**Соглашение 1958 года – Рассмотрение проектов
поправок к действующим правилам,
представленных GRE**

Предложение по дополнению 42 к поправкам серии 03 к Правилам № 37 (лампы накаливания)

Представлено Рабочей группой по вопросам освещения и световой сигнализации*

Спецификация WT21/7W/2

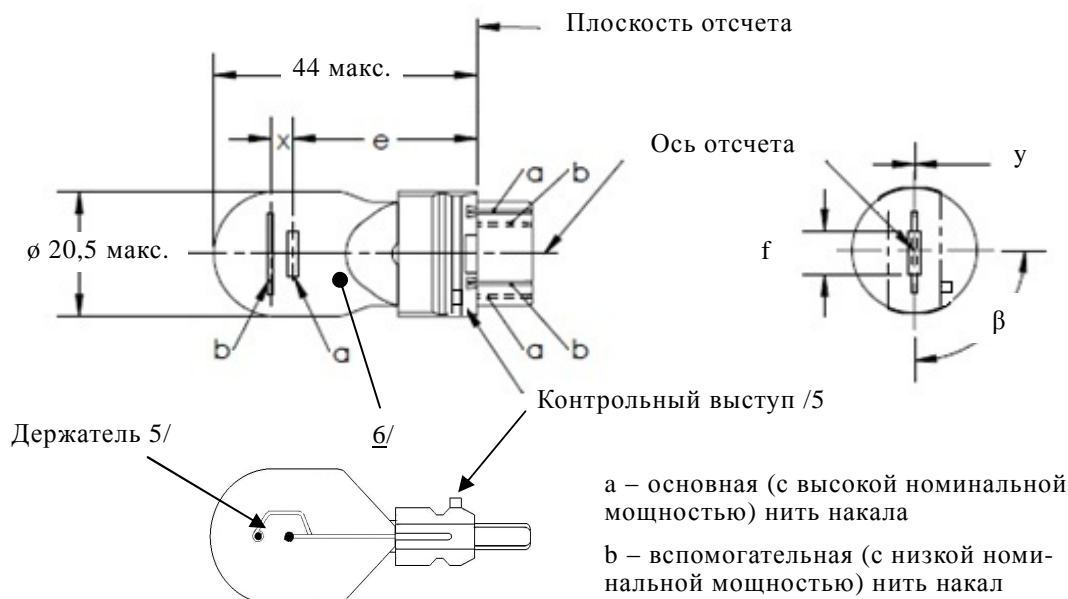
Включить новые спецификации WT21W/1–2 и WT21/7W/1–3 между спецификацией WR21/5W/1 и спецификацией WY2.3W/1 следующего содержания: (см. следующие страницы):

Размеры в мм	Лампы накаливания серийного производства 6/			Эталонная лампа накаливания 7/	
	мин.	ном.	макс.		
E		27,9 ^{3/}		27,9 ± 0,3	
F			7,5	7,5 + 0/ - 2	
Боковое отклонение ^{2/}			^{3/}	0,0 ± 0,4	
x ^{4/}		5,1 ^{3/}		5,1 ± 0,5	
y ^{4/}		0,0 ^{3/}		0,0 ± 0,5	
β	75° ^{3/}	90°	105° ^{3/}	90° ± 5°	
Цоколь:	WT21/7W: WZX2.5x16q в соответствии с публикацией МЭК 60061			(спецификация 7004-[....]-1)	
	WTY21/7W: WZY2.5x16q			(спецификация 7004-[....]-1)	
Электрические и фотометрические характеристики					
Номинальные значения	Вольты	12		12	
	Ватты	21	7	21	7
Испытательное напряжение	Вольты	13,5		13,5	
Фактические значения	Ватты	26,5 макс.	8,5 макс.	26,5 макс.	8,5 макс.
	Световой поток	440 ± 15 %	35 ± 20 %		
		280 ± 20 %	22 ± 20 %		
Контрольный световой поток при напряжении приблизительно 13,5 В:			Белый: 440 лм и 35 лм Автожелтый: 280 лм и 22 лм

Образец знака официального утверждения

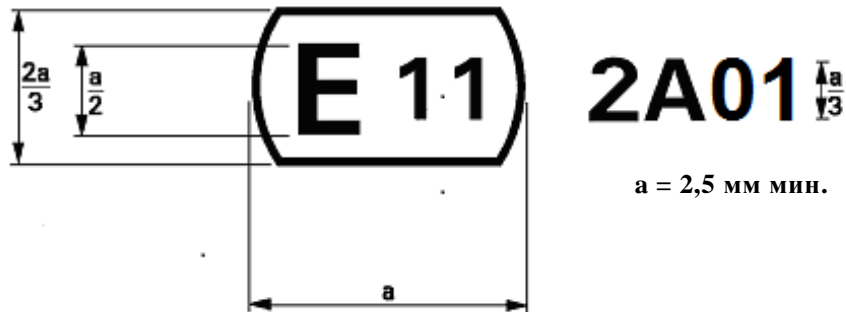
Приложение 3, изменить следующим образом:

Приведенный выше знак официального утверждения, проставленный на лампе накаливания, указывает, что данная лампа накаливания была официально утверждена в Соединенном Королевстве (E11) под кодом официального утверждения A01.

Первый знак кода официального утверждения указывает, что официальное утверждение было предоставлено в соответствии с требованиями Правил № 37 с внесенными в них поправками серии 02 и серии 03 (*).
